■洗足池公園増設工事

資料-5

変更箇所について

図 2

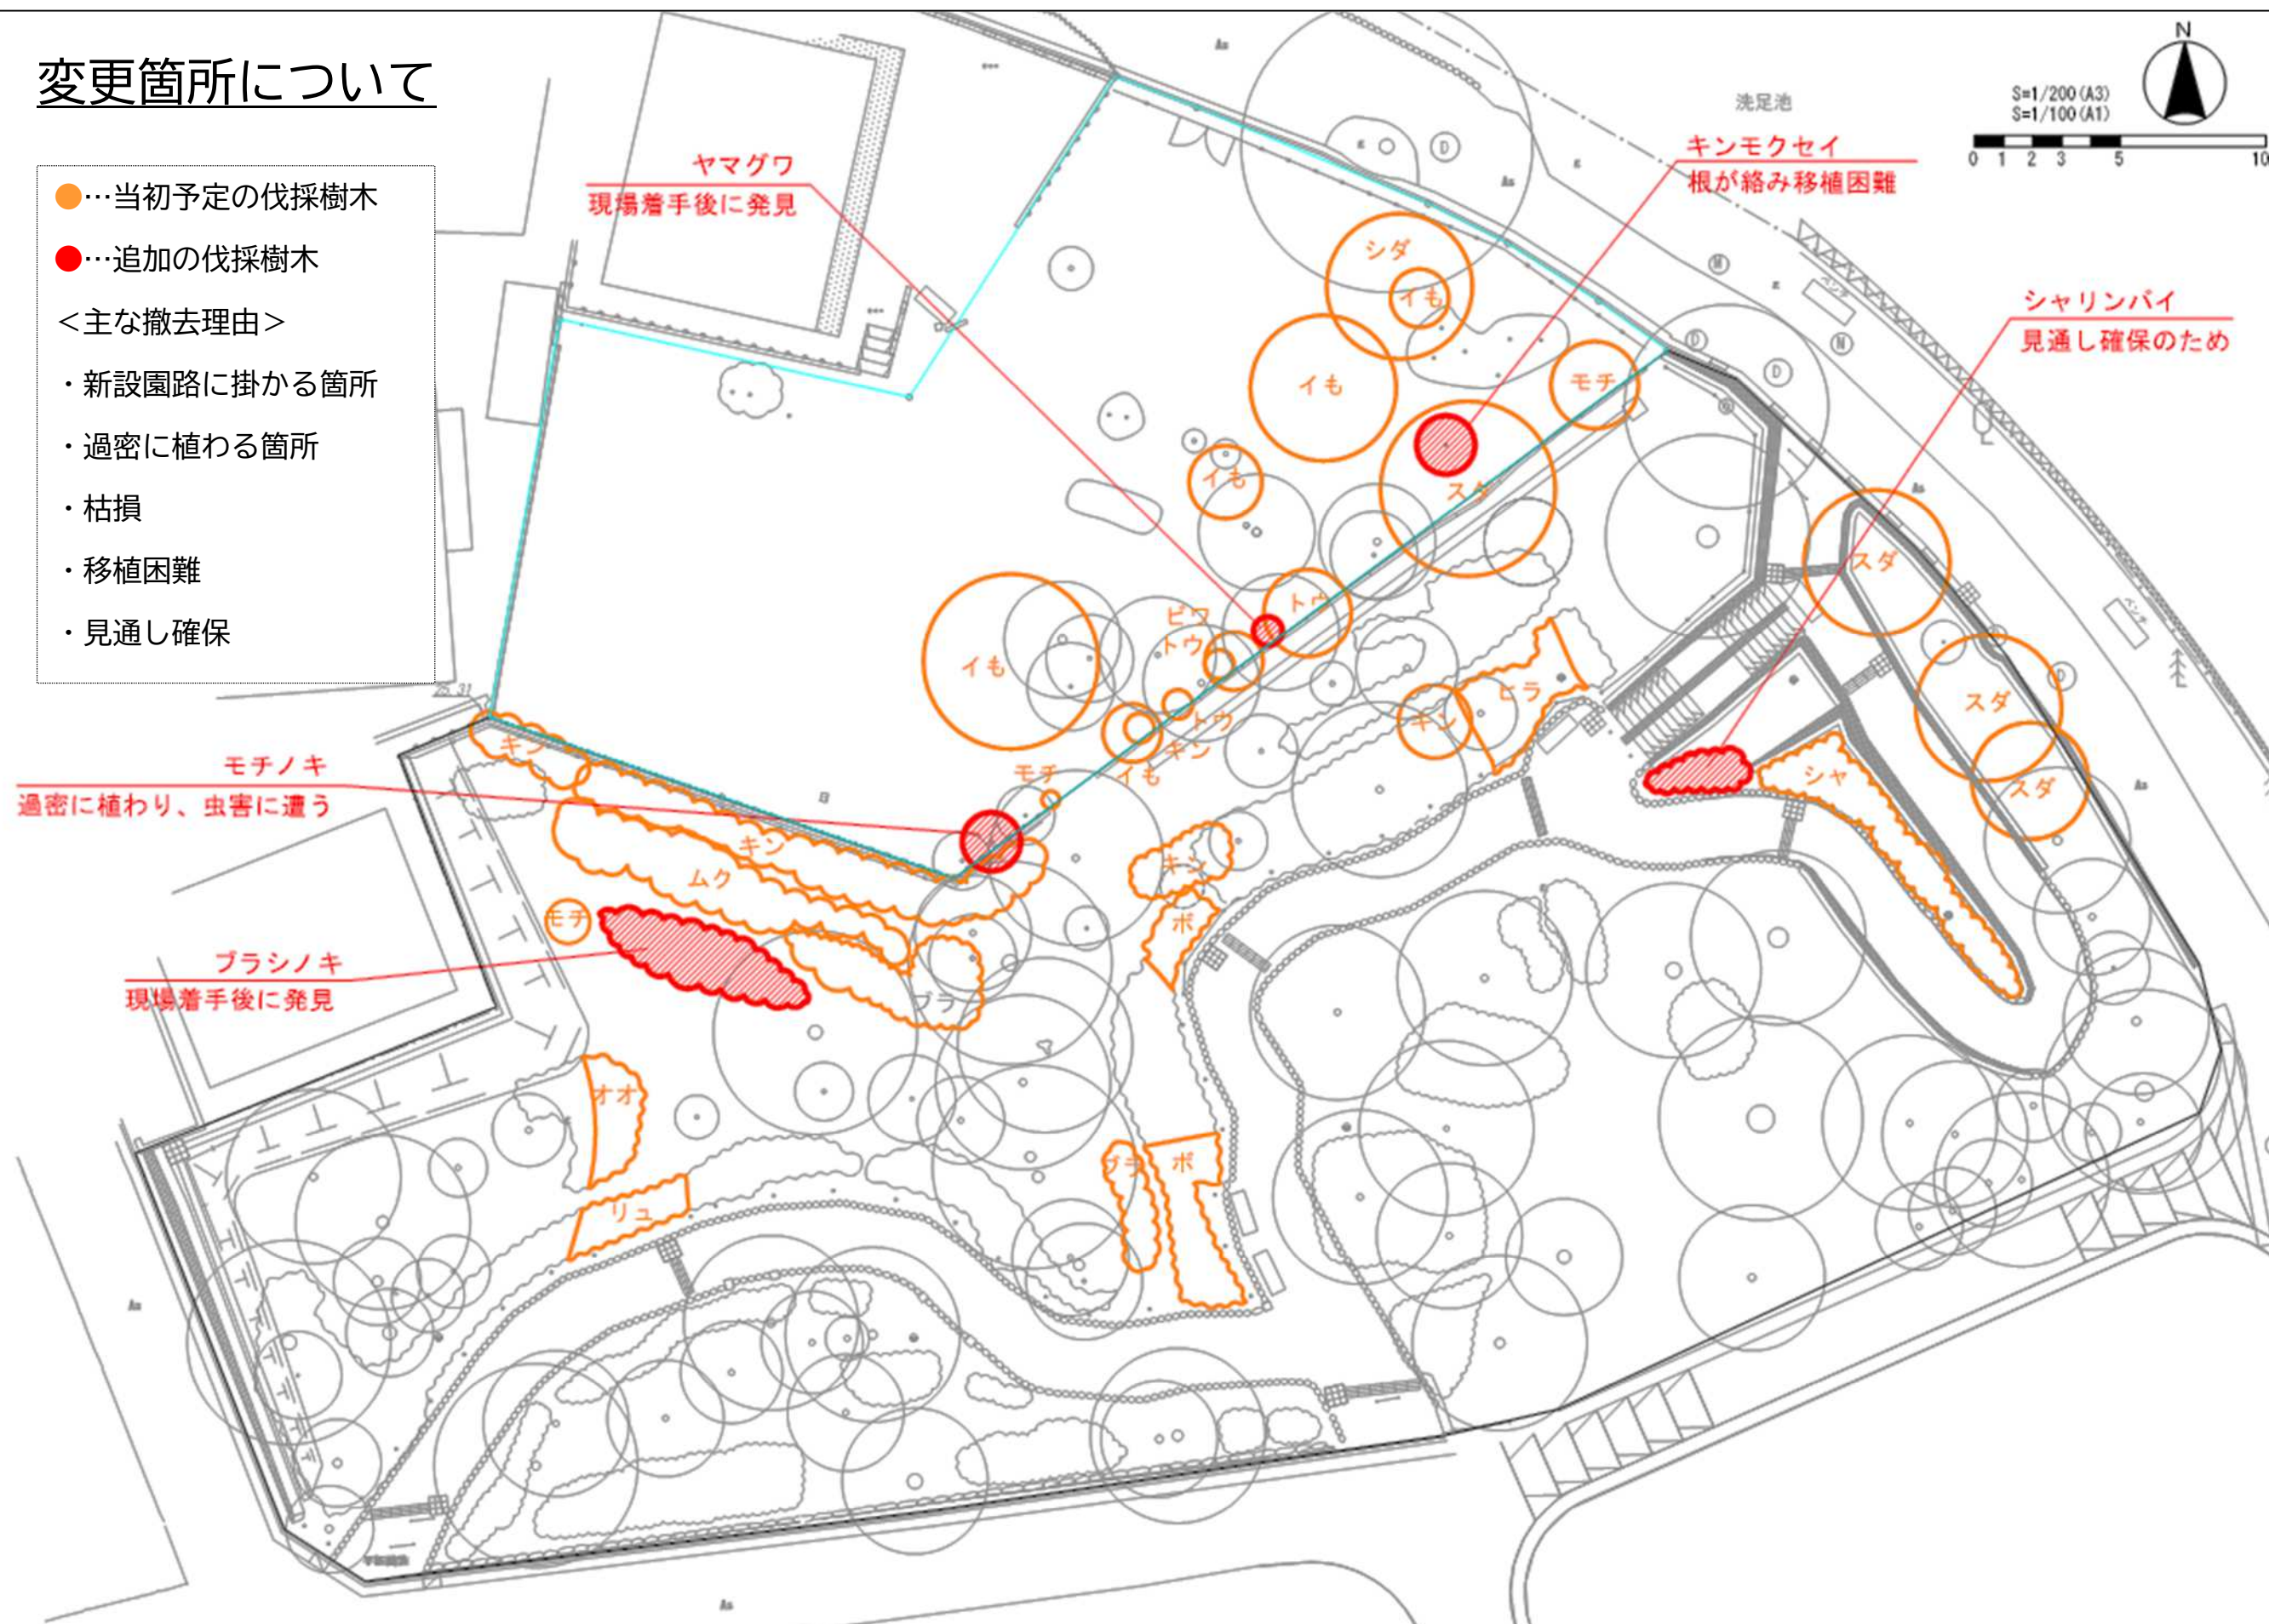
変更箇所	変更前（当初設計）	変更後	理由等	図面
デッキ	柱で中空に浮かす構造	盛土面に設置する構造	・現場内発生土を利用（環境面・経済面の利点） ・周囲の風景に合わせた景観 ・構造の安定性	1
土留め（ケヤキ周り）	板柵土留	石積擁壁	・試掘の結果、ケヤキの根の状況から石積施工が可能と判明 ・景観の連続性	1
階段脇	擁壁	のり面と植栽地	・現場内発生土を利用（環境面・経済面の利点） ・人工構造物を減らす（経済面・景観面の利点）	1
ベンチ	通常ベンチ	メッセージベンチ	・区民からの寄付	1
メッシュフェンス	高さ 1.5m	高さ 1.0m	・近隣住民の要望	1
高木伐採 中低木伐採	108 本 206 本	約 120 本 約 220 本	・過密に植わり、虫害に遭ったため伐採 ・根が絡み移植が困難であるため伐採 ・現場着手後に発見し他工種に影響があり伐採	2
縁石・石積（石の種類）	二乃滝石	小松石	・石の調達が困難であり、似た種類の石で代替  施工直後は明るい色ですが、時間が経つとコケが付着して暗い色になります。	—

■ 現状

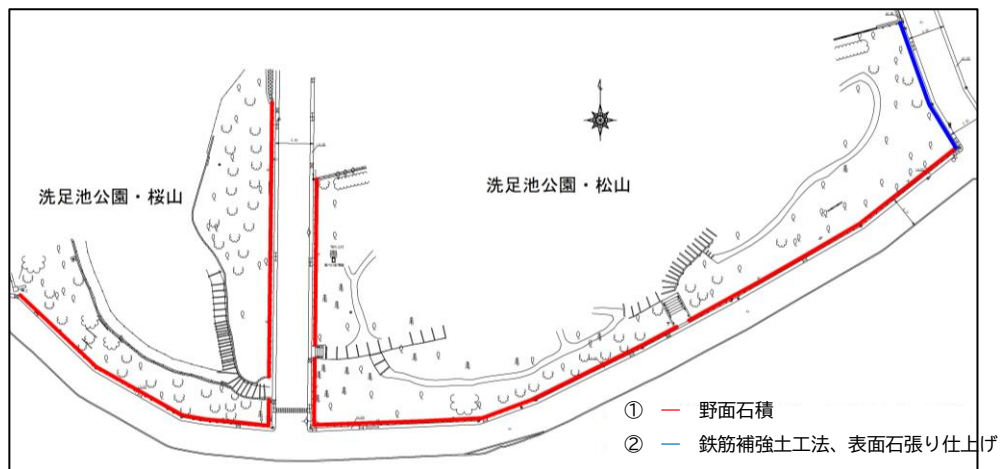
既存はコンクリート構造で、壁面高さは最大で
H= 2 m程度。

部分的に変状やひび割れが発生しており、安全
性・景観面の対策が必要な状況。

① 野面石積擁壁

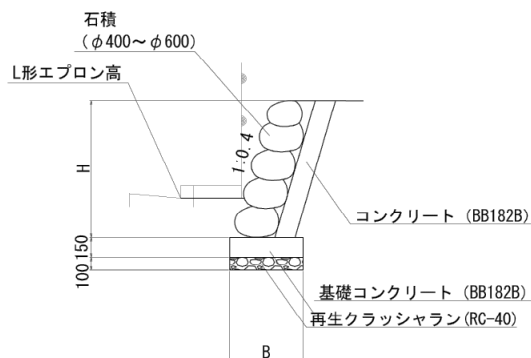
既設擁壁を撤去し、公園全体の環境やデザインに合わせて野面石積擁壁に改修する。

野面石積イメージ ※周辺の石の種類と合わせ美濃石を予定

② 鉄筋補強土工法、表面石張り仕上げ

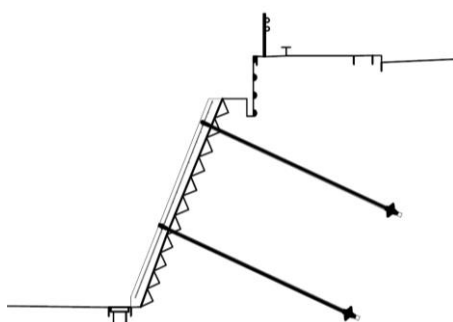
変状が見られなかった松山東側については、既存擁壁を補強し修景を考慮した改修とする。

石張りイメージ ※景観に合った自然石張りとする
